抗靜電石無鉛™載具變形案例

► 實際案例 I

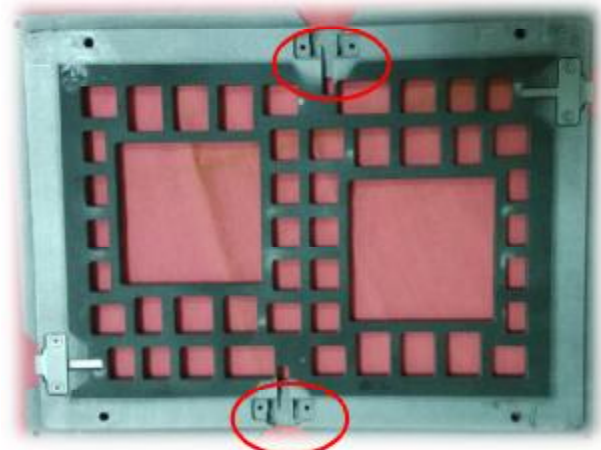
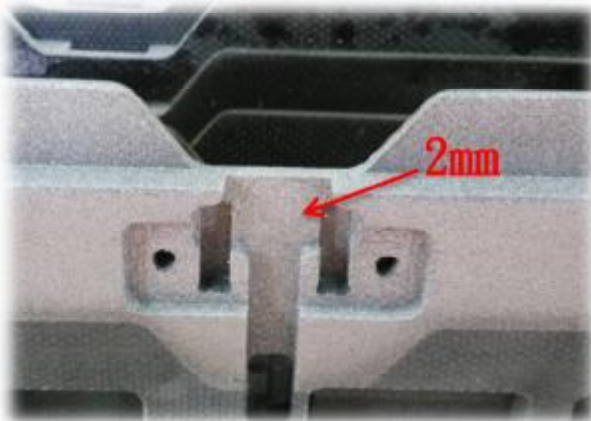
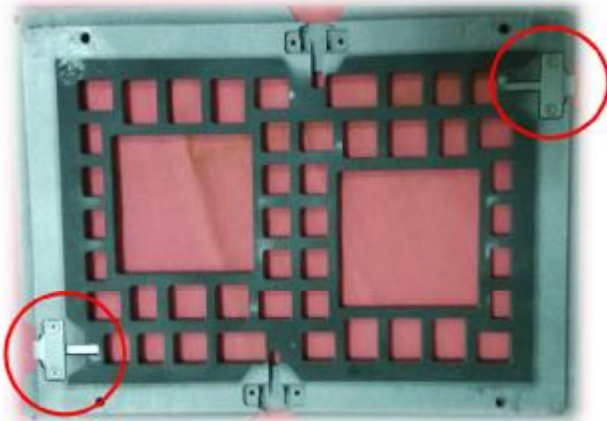
客戶反應：治具變形無法使用

問題發現：治具上下軌道中間設計被切除，且治具中間支撐僅剩 2mm 厚，再加上內部挖空區域多，導致結構強度不足。

結論說明：此因設計問題，於高溫時，經下圖兩點產生拉力，導致治具變形。

► 實際案例 II

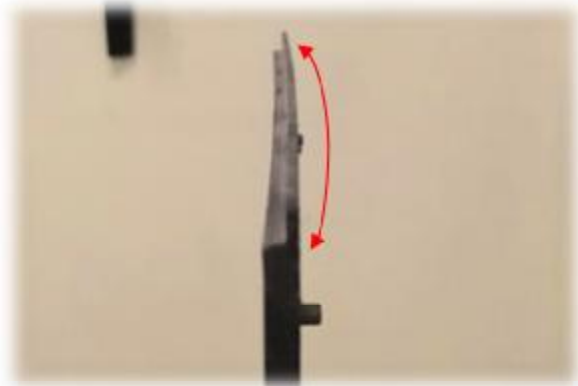
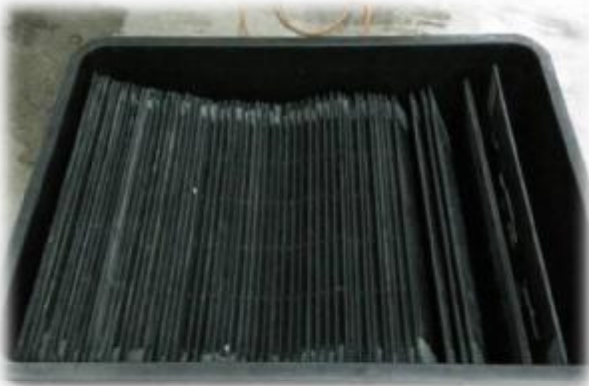
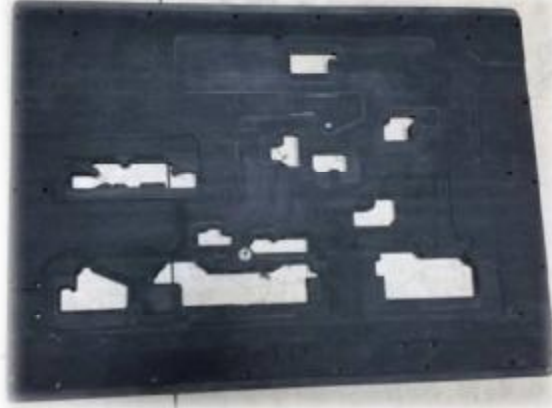
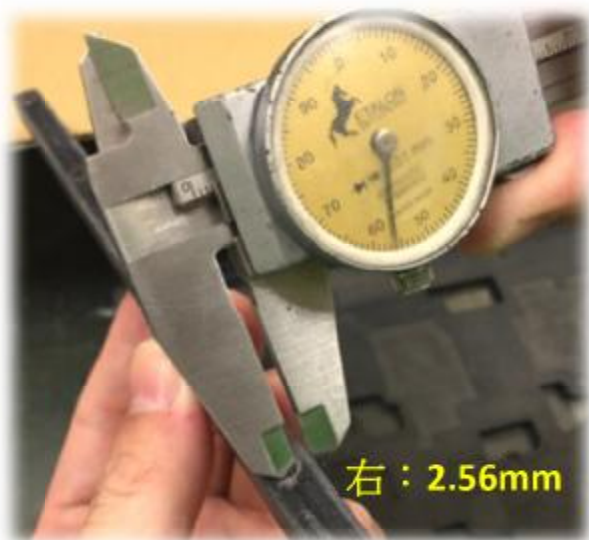
客戶反應：治具中間往上翹曲、左右扭曲現象，無法使用。

- 一、治具高溫烘烤整平後，送至客戶端使用，即又發生變形情況；依經驗判斷，此非材料問題。
- 二、請客戶提供治具上的組裝配件，發現檔桿上孔未置中，人員於組裝時未發現，導致 X 軸與 Y 軸檔桿過於緊配，故治具過爐後經高溫熱脹，檔桿相互擠壓、導致治具變形。

結論說明：無論使用何種材質，檔桿之間(組裝時)不可相互擠壓，需要有 0.1mm 以上的間隙，也不可相互重疊組裝。
